N/Réf. : BXL21799_741_PU
Gest. : GM/XX
V/Réf. : F948/2023
Corr: Cartal Marie-Laure
NOVA : 04/PU/1917434

BRUXELLES. Rue des Fripiers, 15 - 17
(= zone de protection de l'ensemble de maisons traditionnelles accolées à l'église St-Nicolas / zone tampon UNESCO / inventaire)
DEMANDE DE PERMIS D'URBANISME: transformer du bureau en 6 unités d'hébergement touristique au 4ème étage bloc 3, transformer du bureau et du logement en 7 unités d'hébergement touristique au 1er étage du bloc 3, transformer du bureau en logement au 2ème étage, démolir les menuiseries donnant sur la galerie et placer une cloison, démolir un escalier et placer une plateforme avec échelle de secours dans la rampe de parking côté rue de la Fourche, placer 8 pompes à chaleur en toiture, remplacer les châssis par du pvc en façade avant, poser des marquises et brise-vues (Régularisation)

Avis de la CRMS

Façade rue de la Fourche, détails des châssis du 1^{er} et 4^e étage, ex. d'un châssis de la façade arrière (photos StreetView et extr. du dossier de demande)

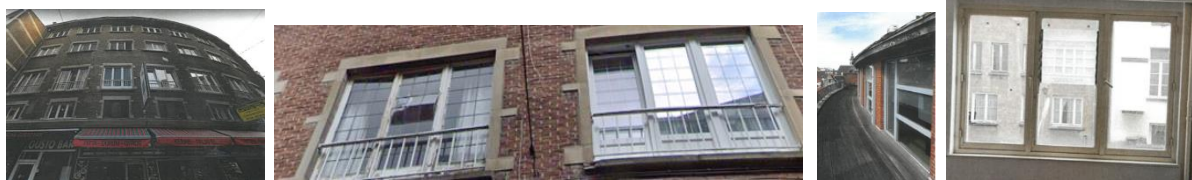
- La CRMS déplore le remplacement des châssis d'origine en bois par des modèles en PVC peu qualitatifs qui portent atteinte à l'intérêt patrimonial de la façade de la rue de la Fourche. La Commission préconise le retour à des châssis de qualité en bois, s'inspirant des châssis d'origine (profils, divisions, teinte...). Elle s'interroge par ailleurs sur l'approche morcelée, ne prenant pas en compte l'ensemble de la façade de la rue de la Fourche. Cette manière de travailler porte progressivement atteinte à la cohérence architecturale de la façade. La CRMS plaide pour une rénovation/ restauration globale. La CRMS s'interroge par ailleurs sur le sort des châssis métalliques existants dans les façades en intérieur d'îlot et vraisemblablement d'origine.

NB : selon les plans, les châssis en PVC du 4^e étage seraient réguliers (si l'on s'en réfère à la situation de droit représentée dans le dossier). Or, il semble que ces châssis ont également été placés en infraction.
